ブロックプラン検討案

7.7.16職員説明会後意見聴取対応一覧

庁舎改築周辺整備事業基本計画

軽井沢町

1 階ブロックプラン（S＝1：400）

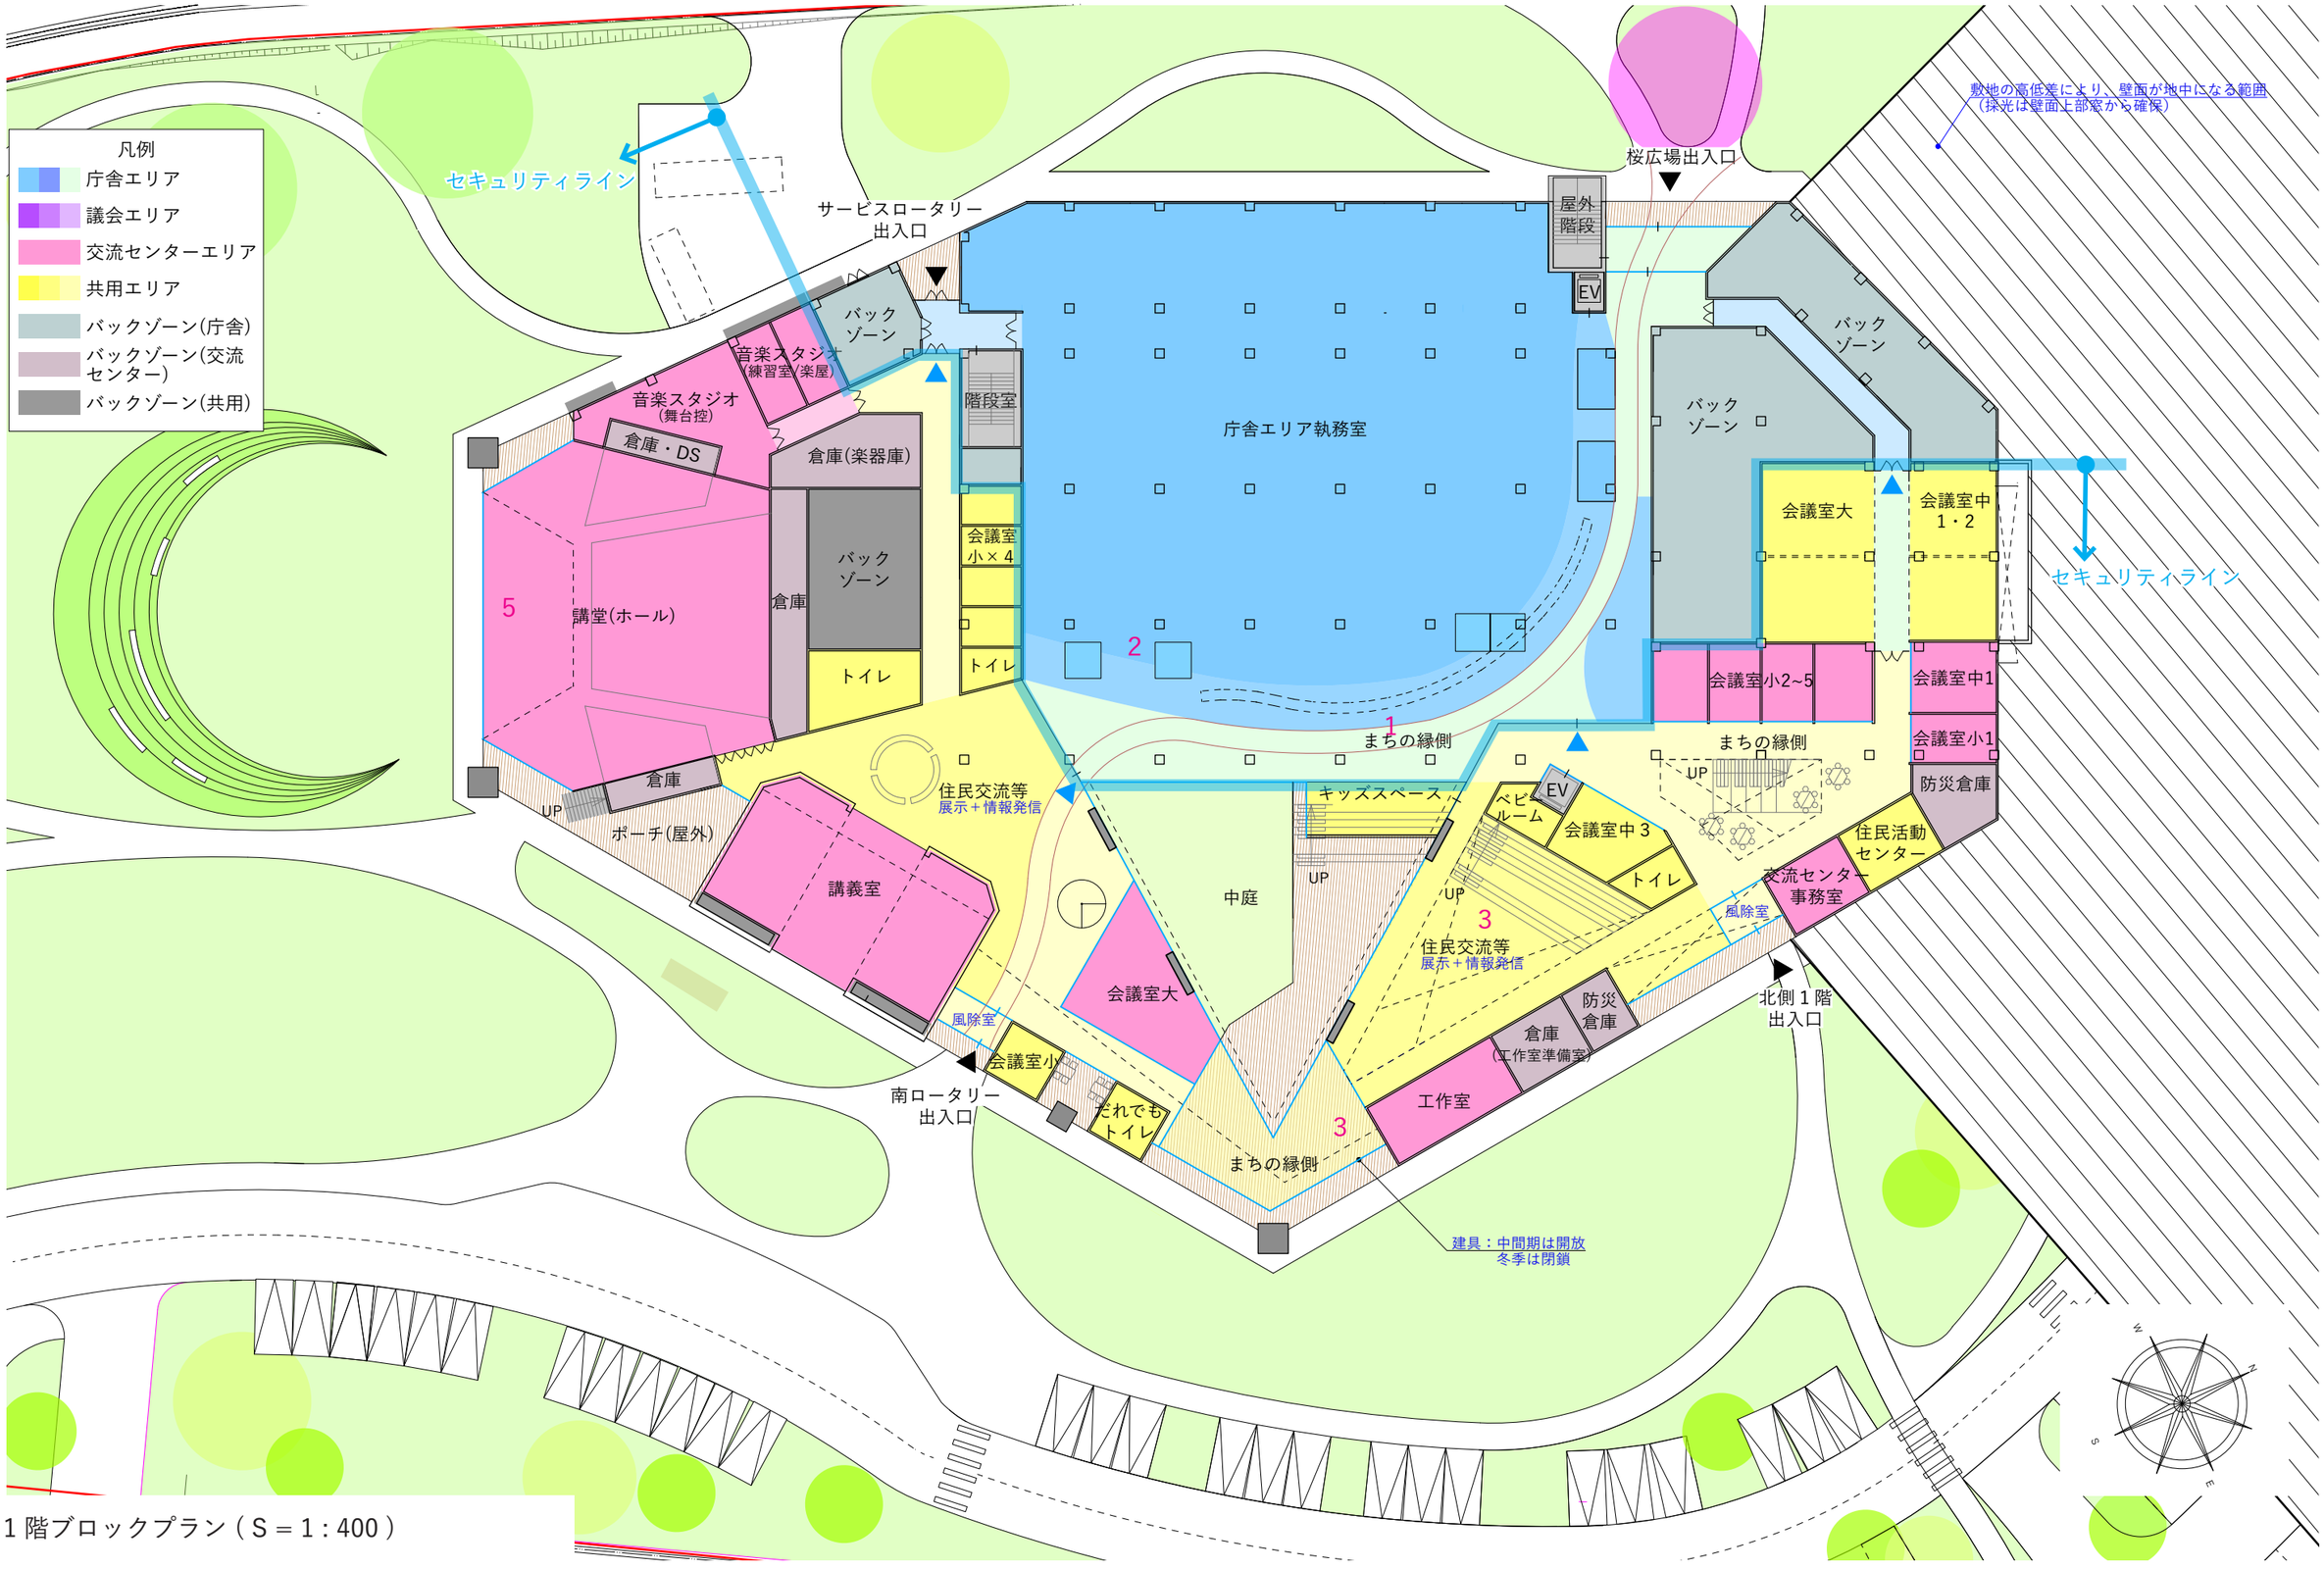
No.	カテゴリー	意見要旨	町の考え方	対応状況
1	大講堂	しっかりした音響施設にしてほしい	会議や講演等でも使用されるため、音楽ホールのような反響する壁を造ることはできませんが、仮設の反響板の設置は可能なため、備品として準備する方針とします。	対応中・検討中
2		天井高が８ｍはほしい	大講堂部分は吹き抜けとなっているため、十分な高さは確保できると考えますが、今後設計者とも協議し、十分な高さの確保に努めます。	対応中・検討中
3		隣接に控室（楽屋）がほしい	楽器等が練習できる機能も兼ね備えた控室（楽屋）を設置する予定で検討しています。	対応中・検討中
4		映画等の上映設備がほしい	上映用のプロジェクターを設置する方針とします。	対応中・検討中
5		新施設における各諸室の名称も用途に合わせて検討してほしい	名称については今後検討しますが、いただいた意見も参考に決定したいと考えております。	対応中・検討中
6		多目的に活用できるホールとしてほしい	ご意見にあるような用途で利用可能なよう進めてまいりますが、すべてを完璧に網羅することは難しいことから住民が多目的に利用しやすいよう設計者と協議してまいります。	対応中・検討中
7		多目的活用に必要な機能を付加してほしい	基本的には、町内には大賀ホールがあるため交流センターの大講堂（ホール）は大賀よりも敷居を低くして、ご要望にあるとおり低廉な料金で、住民にも使いやすい施設としたいと考えております。舞台機能についても可動式観客席や防音機能など可能な範囲で設えますが、すべての要望に沿えるかどうかは今後の検討となります。	対応中・検討中
8	諸室	音を出す活動団体が多数あるので、各諸室を防音対策してほしい	会議や打ち合わせ等で隣接する諸室が使われるなど、音が漏れる状況はなるべく避けたいと考えています。しかしながら、空調の効率化のための通風孔の設置や仮設のパーテーションなどで仕切る場合の防音が完璧にはできないことなどの理由により、十分な防音効果が表れないケースもあるため、可能な範囲で対策を講じていきます。	対応中・検討中
9		鏡（姿見）がほしい	他の町有施設でも鏡が設置してあるフロアがあることから、それを踏まえて検討します。	検討

10		ある程度の大きさの和室がほしい	ヨガやストレッチの利用団体も多く、また幼児の利用も見込まれることから、靴を脱いで利用する諸室も必要と考えています。広さについては限られたスペースの中で検討せざるを得ない状況ですので、災害時の対応も考慮しつつご理解願います。	対応中・検討中
11		ピアノは複数台ほしい ピアノがあるリハーサル室がほしい	現状では大講堂に1台設置されていますが、音楽スタジオの設置も目論んでいることから、ピアノもしくはキーボードを備品として設置することを検討します。	対応中・検討中
12		カラオケ機器を設置してほしい	現在では通信機能を使ったコンパクトなカラオケ機器もあることから、それらを含め今後検討していきます。	検討
13		楽器の収納庫がほしい	基本的に施設の備品以外の物品はお預かりしない方針としますが、大きいもの、重いものなどその都度持ち運びが大変なものについては、貸ロッカー等を有料で貸出すことにより対応したいと考えています。楽器についても最低限の収蔵スペースとなるよう考慮をお願いします。	対応中・検討中
14		部屋数を増やしてほしい 部屋を分割する際は防音をしっかりしてほしい	建物全体のキャパシティが限られている中で、大きな会議室を防音のパーテーションにより小分割して利用できるようにするなど、最善の方策をとってまいります。	対応中・検討中
15		各諸室の音響環境を整えてほしい	事務局側も状況を把握しているので、対応します。	対応中・検討中
16		茶室がほしい	茶室としての設えは重要と考えますが、他の用途との併用が可能かなど、茶室としての利用頻度も考慮して検討してまいります。 ※会議室を１部屋分和室にして茶室も兼ねる。	対応中・検討中
17		多用途と教養でもよいが、和室がほしい	諸室の間仕切り等を検討しご要望に沿うよう努めます。	対応中・検討中
18		和室でも椅子が使用できるようにしてほしい	多目的に利用できる諸室を念頭に検討してまいります。	対応中・検討中
19		扱いやすい机を設置してほしい	施設管理側でも安全面で細心の注意を払います。	対応中・検討中

20		各諸室に音響設備を整えてほしい	ある程度広さのある諸室には音響設備を設置します。	対応中・検討中
21	調理室	１階にしてほしい	敷地の高低差があり、現在設計者とも協議中ですが、北側入口から建物に入る場合、２階が入口のレベルとなる可能性があることから、２階に調理室を設けてあります。今後協議の中で使いやすい調理室となるよう検討してまいります。	対応中・検討中
22		150人程度の調理が可能なものにしてほしい	災害時の対応を含め検討します。	検討
23		隣接に食事ができる部屋等がほしい	調理室の近くに食事ができるスペースを配置するよう検討します。	対応中・検討中

カテゴリー			職員の意見等	意見要旨	対応内容
1	1	ロッカー室	ロッカー、コートなどの置き場、作業服の更衣などについて。 通勤カバンのみを収納するロッカー、コートなどは別途ハンガーラックを用意するとのご説明でしたが、事務職員でもヘルメット・作業服・長靴を貸与されており、所定の置き場がなく困っております。通勤カバン・コート・作業服などを別々に収納せず、まとめて収納することはできないでしょうか。ヘルメット・長靴などは鍵が掛からないカラーボックスのようなもので構いません。そこに鍵付きの貴重品収納用ロッカーを乗せたりして、個々の所定の場所があれば助かります。長靴収納に傘も入れられれば、傘立てが傘であふれたりすることもなくなるかと思います。	作業服類を個別に収納することはできないか 作業着・長靴等の保管スペースはしっかり検討してほしい	ロッカー、コート類、作業着・長靴等の収納については、多くの意見、要望をいただきました。ロッカーについては、執務室側にパソコンや個人所有の事務用品等を入れるロッカーと、作業着や長靴等を入れるロッカーを別々にすることを考えておりますが、作業着等を入れるロッカーについては、設置する必要数を考慮しながら、設計者と共に検討しています。限られた面積の中でいかに皆様に快適に過ごしていただくか、不自由な思いをしないでいただくか、今後もしっかり検討していきますが、イメージを皆様と共有仕切れていない部分も感じていますので、改めてご説明をしたいと考えています。
2	2		ロッカーについて 今までの大きさのロッカーがなくなって防寒着は共用のハンガーとのことですが、ほかにも長靴や運動靴、傘、ヤッケ、作業着（着替え）など、係や職種によって多くの仕事用品を保管している方々がいます。みな、同じようなところで買っているため似たような色、形状のものを持っています。共用置き場に置くとどれが誰のかわからなくなることが多発することは容易に想像でき、必要な時に見当たらないなどあっては作業効率も悪くなるうえ、取り違えなども気持ちのいいものではないと思います。毎日使われるかわからないスペースより毎日使うロッカーの充実のほうが施設のパフォーマンスがよいのではないでしょうか。

3	3		ロッカーについて 　現在、ロッカーの上に長靴等を置いている職員が多くいる。　また、作業着をロッカー内にかけている職員も多くいる。小さいロッカーで個人のものが置ければ整っているように見えるが、長靴や作業着など業務で使うものも多いため、そういったものを置く場所を検討いただかなければ、ロッカールーム内に無作為に置かれてしまい、結果的に整わない気がする。		
4	4		更衣室の件ですが、主に現場に出る職場職員にとって防寒着、カッパ、作業着、長靴等を保管するスペースがないと困るので優先的に確保をしたほがよいと思います。 小型のロッカー使用については中途半端でよくわかりません。		
5	5		役場はパソコン一つで仕事ができる企業ではないので、防寒着やカッパ、長靴などの保管場所が必須となる。そういったものを保管できる場所がないとせっかくきれいな庁舎を作っても、バックヤードは物であふれ、いつしか執務スペースも狭くなっていくのではないか。		
6	6		ロッカーが現在のスタンド型ではなく、縦積みボックス型（表現として正しいか分かりませんが）になるとのことで、ロッカーに入らないアウターや作業着は衣文掛けを別に用意するという話について。 ・多数が利用するロッカールームに他職員のものと混在してアウター類を吊るしておくのに少し抵抗感 があります。さすがに盗難はないと思いますが、過失で他職員のものを汚損してしまう可能性を考えてしまいます。 ・縦積みボックス型は上下の人間がバッティングした際に利用が大変なので、出退勤の混雑時にどうなるか気になります。		
7	7		ロッカーとして使用する部屋とロッカーの大きさの問題もあると思うが、 ジャケットがかけられなくなるのは不便になってしまうと感じた。		
8	8		現在の様に、下駄箱の設置はありますか？ロッカーが小さくなるため、長靴等の置場の確保もお願いします。

カテゴリー			職員の意見等	意見要旨	対応内容
32	1	窓口	窓口とバックスペースの仕切りはカーテンレールのような簡易なものでは部外者の出入りが用意かつ職員としても気づきにくいため、出入り口のある明確な仕切り（テーブル、カウンター）を設けた方がよいと思います。	窓口と職員の執務側はカウンター等で明確に仕切ってほしい	セキュリティの観点からもご意見を踏まえて検討します。
33	2		窓口で手続きの方が待つ場所について　図面ではテーブルが設置されているように思いましたが、畳や絨毯、こどもの遊ぶスペースがあると、手続き中にこどもがいる方は安心かと思います（千曲市参照）	来庁者も利用できるキッズスペースがほしい	ご意見のキッズスペースについては予定をしています。
34	3		窓口でマイナンバーや個人情報を扱う対応をする際に使うための端末が設置できるブースを最低3～4個設置できる場所を用意していただきたいです。	個人情報を扱うスペース（ブース）がほしい	改めて詳細なイメージを確認の上検討します。
35	4		職務スペースと来庁者待合の間に薄いベール的なものがあるというのは景観的にも優れていて、落ち着くかなと感じました。	窓口の仕切りのイメージはよい	様々なご意見がありますので、更に検討していきます。
36	1	会議室	郵便局など外部の方の入り口そばに会議室が欲しいと思いました。現状のプランでは郵送物が多いと会議室まで運ぶのに困難さを覚えます。	サービスロータリー出入口付近に会議室がほしい	ご意見を踏まえて検討します。
37	2		1階の配置図で、セキュリティラインの内側に共用の会議室がある。庁舎機能的にも会議室が少ないのが課題となっているので、思い切って役場用の会議室とした方がよいと思う。共用であると予約管理など煩雑になると思うし、交流センター側の会議室は十分設置してあると思われる。	共用会議室は庁舎専用にしてもよいのではないか	ご意見を踏まえて検討します。
38	3		会議室やトイレがたくさんあるのが使いやすくてよいと感じました。	会議室やトイレが多くてよい	様々なご意見がありますので、更に検討していきます。

カテゴリー			職員の意見等	意見要旨	対応内容
68	14		社員食堂ではなくカフェというのもとても良いと思いました。	カフェが入るのはよい	
69	1	セキュリティ	セキュリティラインです。 セキュリティラインは役場の閉庁時間、閉庁日に侵入不可のエリアだと理解しましたが、公民館機能の部分は休日も利用されると思うので、公民館執務室や工作室などはセキュリティエリアに入ったらおかしいのではと思います。また、公民館執務室裏の会議室中は緑色であるので、公民館開館時は利用できると思うのでここもセキュリティエリア外でないとおかしいのではないでしょうか？あと守衛・宿直室部分もでしょうか？ もう少し、実際にどのような時にどう利用されるのかを検討した方がいいのではないでしょうか？ セキュリティラインの解釈が違っていたらすみません。	セキュリティライン（管理方法を含む）をしっかり検討してほしい	セキュリティラインについては、庁舎機能と交流センター機能自体が検討段階のため、あいまいな設定になっていましたことをお詫びするとともに、今後しっかりと検討いたします。
70	2		・特定個人情報を取扱うため、操作端末の周囲をパーテーションで区切り不特定多数の出入りができないようにしてほしい。 ・個人情報の入った書類等を保管する鍵付きのキャビネットを設置してほしい。		
71	3		職員のセキュリティラインを検討するべき。公民館利用する会議室等もセキュリティライン内にある。 当直室にもセキュリティラインがかかっているため、休日・夜間の対応をどこで行うのか。		
72	4		セキュリティラインがどのように仕切られるのかが気になりました。		
73	5		セキュリティラインの話がありましたが、ラインの内側への入退出をＩＣカードで管理するなどセキュリティを現庁舎より厳しくしていただければと思います。 現在、開庁時間中職員通用口からの出入りは自由なため、時々一般の方が執務室へ入ってこられることがあり、悪意はないと思いますが不安になります。		
74	6		執務のスペースと町民のスペースをカーテンなどで仕切ることについて、職員でない人がスーツ着て執務スペースに入ってきても、全課の職員を全員が把握しているわけではないので、職員と見分けられず、侵入を許してしまい業務のファイルや情報機器などを奪い取られることや、凶器をもった人物による破壊行為を防ぐことができないのではないかと思います。ことが起きてからでは取り返しがつかないこともあるので、セキュリティ面は考える必要があるかと思います。

75	7		音楽スタジオについて 　音楽スタジオは、休日の利用等も考えられるため、セキュリティラインの内側に入れるのではなく、市民スペース側にあったほうがいいのではないか。		
76	8		1階のセキュリティラインの奥に音楽スタジオがありますが、休日は使用できないのでしょうか？セキュリティライン、執務室と住民が入ってこられない仕切りのイメージが持てませんが、個人情報を扱う窓口のセキュリティが心配です。		
77	9		１階の誰でもトイレはセキュリティエリアの外かと思います。		
78	10		窓口カウンターの後ろに通路が設けてあるが、セキュリティ上きちんと隔てた方がよいと思う。個人情報の管理面などにおいても必要であるが、不審者対策のためにも必要だと思う。

85	1	出入口	２階から１階へ降りる階段について。スロープは検討されていないでしょうか。高齢者、小さいこどもなどが利用する際に階段が入口だと印象として利用しにくいと感じました。エレベーターはあるものの、これから高齢者の人口が増えることを加味すると階段以外の入場口にすると出入りしやすいように感じました。	２階から１階への導線としてスロープは検討しているか （２階出入口に）EVは１台で足りるのか	ご意見のとおり、利用者の利便性を考えることが一番ですので、スロープやEVの設置数等については今後も検討していきます。
86	2		入口から必要な課への動線を町民として考えたときに、2階の入り口から、階段というよりは、スロープで解放感を出しながら、1階に降りて行った方が良いかなと思いました。高齢者の数が増え、車いすの方も増えていくのではないかと思います。車いすの貸し出し利用も必要ではないかと思います。		
87	3		メインエントランスから階段を使用する案がありましたが、建物内にEVが1台計画されているようですが、バリアフリーの観点から、EV１台で足りるのか、屋内にもスロープ等の設置が必要なのか、何か検討が必要かなと感じました。		
88	4		正門が二階で、庁舎窓口のメインが一階なのは勾配の都合で仕方がないですが、入り口に入ったらいきなり締め切られたドアなどではなく、エスカレータやスロープなど行き来の心理的障壁が少ない構造になればいいなと思いました。

1 階執務室上 ハイサイドライトのイメージ

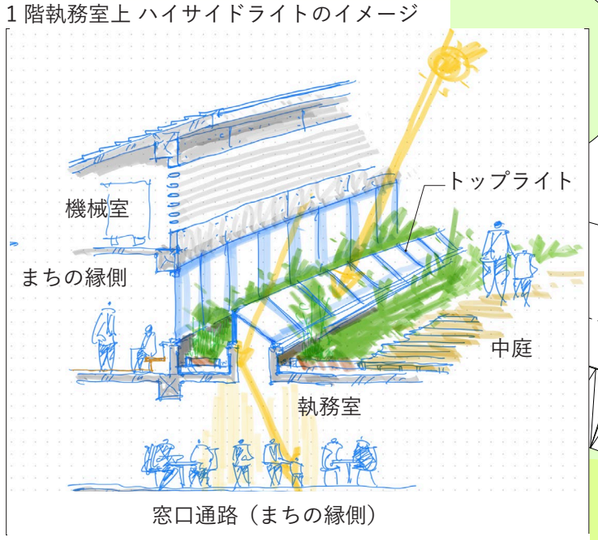
カテゴリー			職員の意見等	意見要旨	対応内容
49	7	職場環境・職員対応	執務スペース、休憩スペースは壁で仕切られていることが職員にとって心理的安全性の高いものと思われます。窓口としての開口部は限られたスペースで十分かと思います。		
50	8		外からの光が職員の執務するところに入るとうれしいです。	執務空間に外部から光が入るとよい	ご意見のような光が入るよう１階の執務室の上にトップライトを設置する予定です。
51	9		とても開放的で職員が仕事ができやすい環境になっており良い。	開放的で仕事がしやすい環境でよい	様々なご意見がありますので、更に検討していきます。
52	10		現行の庁舎が暗いとよくお客様よりご意見をいただきますが、新庁舎はとても明るそうなイメージを持つことができました。	新施設は明るいイメージが持てる	様々なご意見がありますので、更に検討していきます。
53	1	交流センター	工作室、音楽スタジオの配置に違和感がある。交流センター機能は、南と西側に集約した方が良いと思う。	交流センター機能の配置をよく検討してほしい	交流センター機能については、ご意見を踏まえて検討します。
54	2		講堂（音楽ホール）は、要望が多かったと聞きましたが、大賀ホールでは、運営が間に合ってないということなのか気になりました。	大賀ホールでは用をなさないのか	大賀ホールほど敷居が高くなく、気軽に使えることを念頭に計画をしています。
55	1	カフェ・コンビニ	コンビニや売店、食堂などの設置要望も多数あったかと思いますが、計画にありますか。	コンビニ（売店）がほしい	昨今の庁舎等へのコンビニの出店情勢は非常に厳しい状況にありますので、コンビニに代わる代替案を検討していきますので、ご理解ご協力をお願いします。
56	2		カフェでもいいが、コンビニにはならないのか。		
57	3		食堂でなくカフェを予定しているとのことですが、小規模でもコンビニが欲しいです。		
58	4		社食がないのであれば、コンビニはほしいです。		
59	5		おしゃれなカフェとコンビニが欲しいです。		
60	6		18号沿いにコンビニができるとうれしいです。
